# COMPONENTE HIDROSANITARIO

**INFORME TÉCNICO DE HALLAZGOS**

**ZONAS COMUNES \_ PROPIEDAD HORIZONTAL**

INFORME TÉCNICO PROFESIONAL DE HALLAZGOS  
 PARA LA RECEPCIÓN DE BIENES COMUNES  
 EDIFICIO FLOR DEL CEREZO

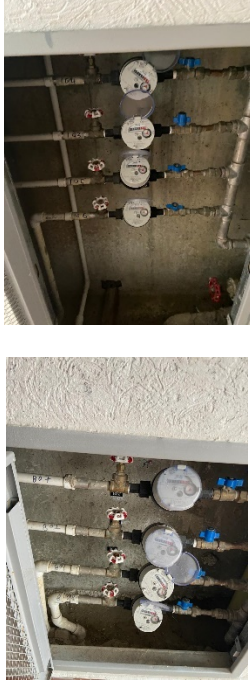
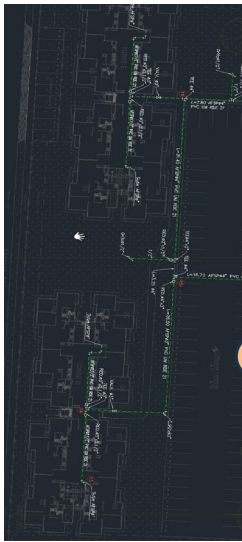
<p>5.6</p> <p><b>Tapas de acceso tanque de almacenamiento de agua.</b></p>		<p><b>JUSTIFICACIÓN:</b> Se observa tapa con oxidación que contamina la potabilidad del agua.</p> <p><b>VALORACIÓN:</b> <b>GRAVE.</b></p> <p><b>NORMA APLICADA:</b> NTC 1500. 7.8.12. Tanques de agua potable.</p> <p><b>REQUERIMIENTO:</b> Cambiar el material de la tapa de acceso, por acero inoxidable o plástico que no genere una contaminación por agentes externos en la potabilidad del agua, como establece la NTC 1500 7.8.12</p>
--	--	--

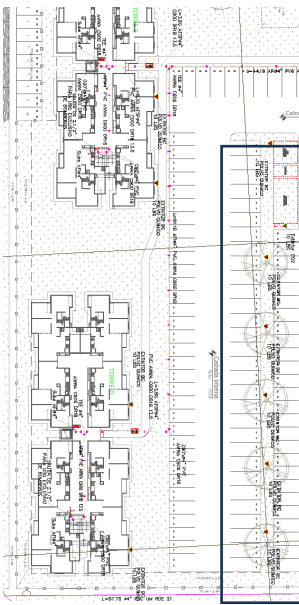
<p>5.12 <b>Instalación de válvula expulsora de aire en todas las torres.</b></p>	  	<p><b>JUSTIFICACIÓN:</b> Falta expulsora de aire en las columnas de agua potable de todas las torres.</p> <p><b>VALORACIÓN:</b> <b>GRAVE</b></p> <p><b>NORMA APLICADA:</b> NTC 1500 7.4.9 "La velocidad de flujo del sistema debe ser controlada".</p> <p><b>REQUERIMIENTO:</b> Instalar válvula expulsora de aire en la parte más alta de la vertical de agua potable, de cada una de las verticales de las torres.</p>
--	--	--
